kd-se/Az. 119193

Böbingen, Erschließung BG „Burz“

hier: Stellungnahme zum Abwägungsvorschlag hinsichtlich Baugrund

Beispielskizze: Dränagen mit Anschluss an separates Vollrohr

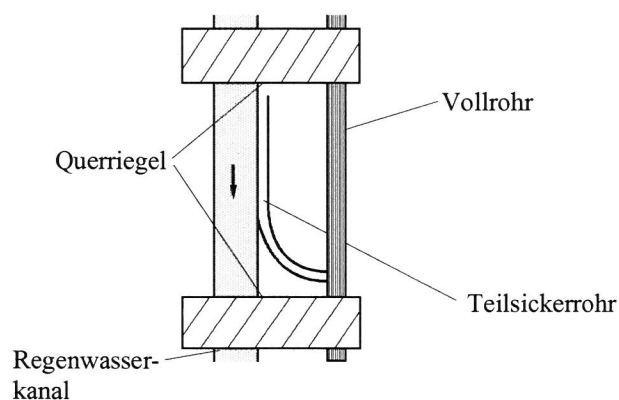
Stratigrafisch liegt das geplante Baugebiet im Übergangsbereich zwischen dem Knollenmergel und dem Stubensandstein. Die Schichten des Knollenmergels sind bekannt für ihre Neigung zu Rutschungen und Hangbewegungen.

Um bei der Erschließung keine Gleitfugen zu mobilisieren, sind im Gutachten vom 24.06.2019 Maßnahmen beschrieben. Der Kanalaushub muss z.B. in kleinen Abschnitten von maximal 4,00 m erfolgen.

Um Hangbewegungen zusätzlich zu reduzieren kann z. B. entlang der Leitungen auf UK Rohraufleger eine Dränage (Teilsickerrohr) mitgezogen werden, um den Hang zu entwässern. Hierbei muss jedoch verhindert werden, dass tiefer liegende Bereiche durch die Dränagen bewässert werden. Die Dränagen sind hierzu in regelmäßigen Abständen von rund 20 m an ein mitzuziehendes Vollrohr anzuschließen (siehe Beispielskizze unten). Unmittelbar talseitig des Dränageanschlusses ist jeweils ein Querriegel aus Ton im Bereich der Leitungszone anzuordnen, um zu verhindern, dass Wasser über die Sand- bzw. Splittbettung abläuft.
